24 september 2013- Versie 1.0

In het kader van de realisatie van een extra spoor in Doetinchem tussen km 38.450 en km 39.300 in het kader van het Project Arnhem-Winterswijk; robuustere dienstregeling zal moeten worden bezien welke waterhuishoudkundige maatregelen nodig zijn om de werking van het bestaande watersysteem te borgen.

ProRail
 Winterswijk - Zevenaar
 Wehl; engineering Robuust spoor
 Definitief ontwerp
 Situatie
 Spoorverdubbeling Wehl
 Km 38.400 - Km 39.400

Projectnummer	RL198960
Identificatiecode	C30-FKU-AU-1300007
Versie	0.5
Versiedatum	10-07-2013
Documentstatus	Concept
Formaat	A4 x 6
Schaal	1:1000
Tekenaar	Kuiper, F
Besteknummer	
Projectleider	Bourgondiën, IMM
Vrijgegeven	RL198960 212 K38.400 200 001

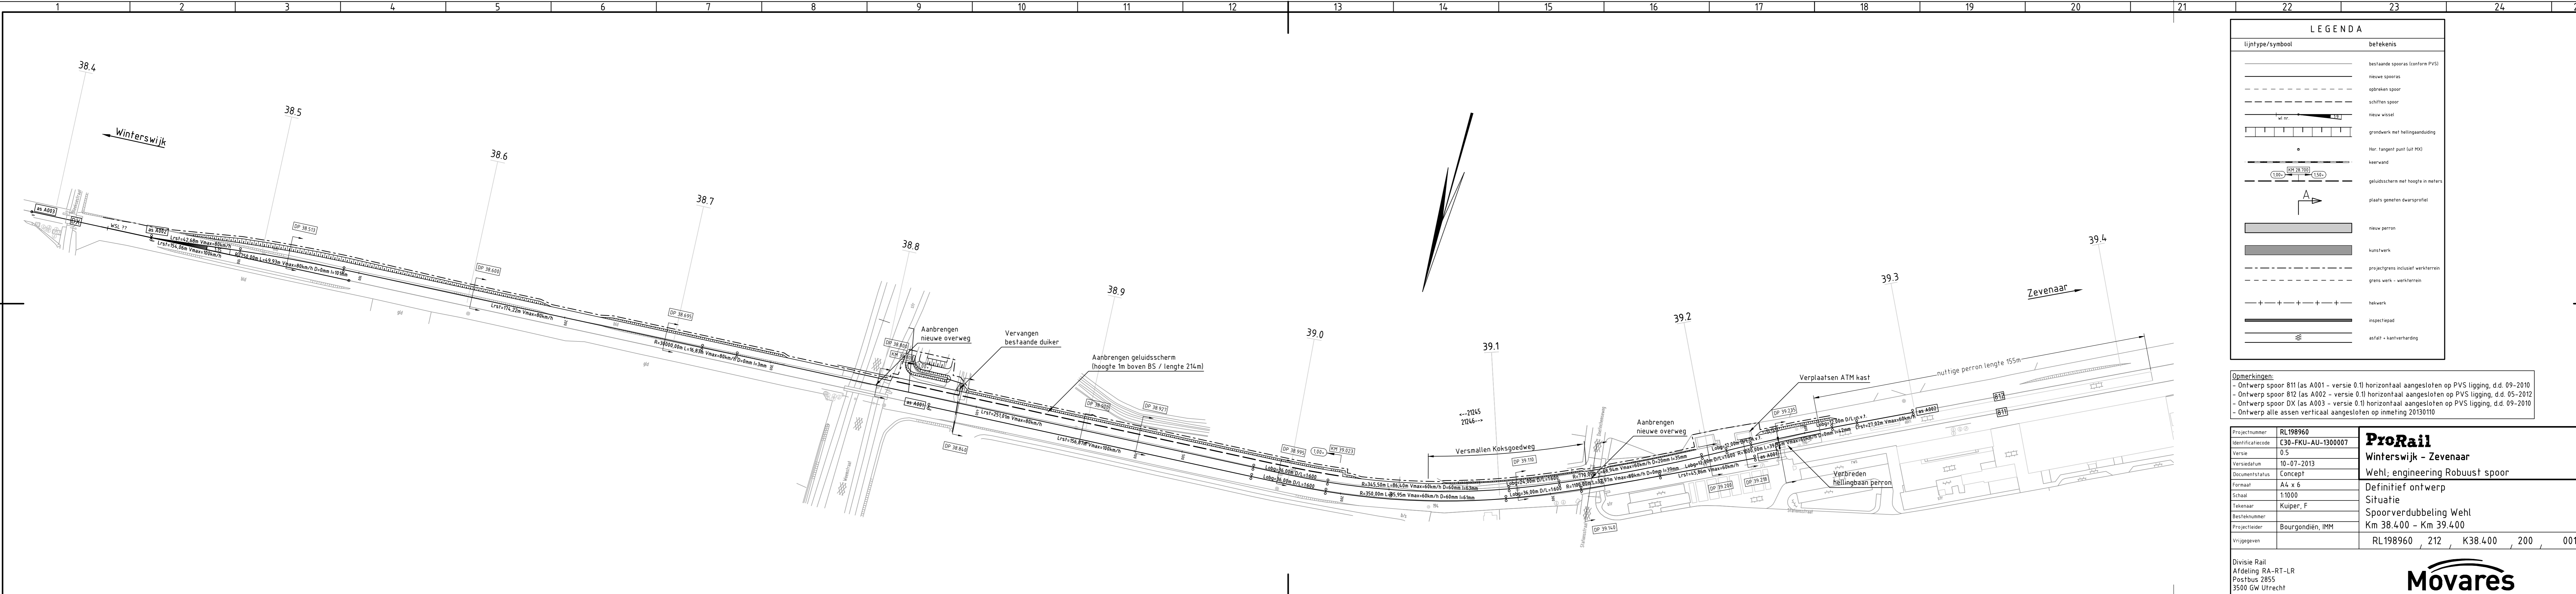
Nabij km 38.927 is er een raakvlak met de hoofdwatertgang. Het geluidsscherm is daar binnen de 5 m beschermingszone geprojecteerd. Hierdoor is er nog een maximale obstakelvrije zone van ca 3m over. In de 3 meter dient ook nog een hoogteverschil van ca 0,6 m te worden overwonnen.

Nabij km 39.820 zal de watertgang moeten worden verplaatst om voldoende obstakelvrije zone te creëren. In ons ontwerp zijn we uitgegaan van een zone van 4 m.

Door het verleggen van de watertgang zal ook de achterliggende WADI moeten worden aangepast (talud verschuiven). De Wadi zal hierdoor kleiner worden (is dit mogelijk uit waterhuishoudkundig opzicht).

Mogelijk kan als variant ook gedacht worden aan het beduikeren van het stukje hoofdwatertgang parallel aan het spoor richting de Weemstraat. Hierdoor hoeft de watertgang niet verlegd te worden en de Wadi niet aangepast. Er zijn dan ook geen extra gronden van derden nodig.

Verder vragen wij ons af of er nog een keermogelijk voor onderhoudsmaterieel moet zijn aan het einde van de beschermzone van de hoofdwatertgang ter plaatse van de aansluiting op de spoorkruisende duiker.

Voor de aanleg van een extra spoor en de bijbehorende voorzieningen heeft het waterschap aangegeven dat minimaal een zone van 3 meter (kernzone) langs beide hoofdwatergangen obstakelvrij moet blijven ten behoeve van onderhoud en beheer. Voor obstakels in de zone van 3 tot 5 meter (beschermingszone) zal het waterschap zoals in het vooroverleg besproken en verder uitgewerkt, een positief technisch advies geven als de aanvraag in behandeling is. .

Het benodigde inspectiepad aan de niet spoorzijde van het geluidscherm mag gecombineerd worden met de obstakelvrije beschermzone van de hoofdwatergang.

De hoofdwatergang BVM24.060 parallel aan het spoor tussen de bestaande duiker DR44320012 en de hoofdwatergang BVM24.060.005 langs de Weemstraat ten zuiden van de spoorbaan zal moeten worden verlegd om te voldoen aan de hierboven omschreven eisen.
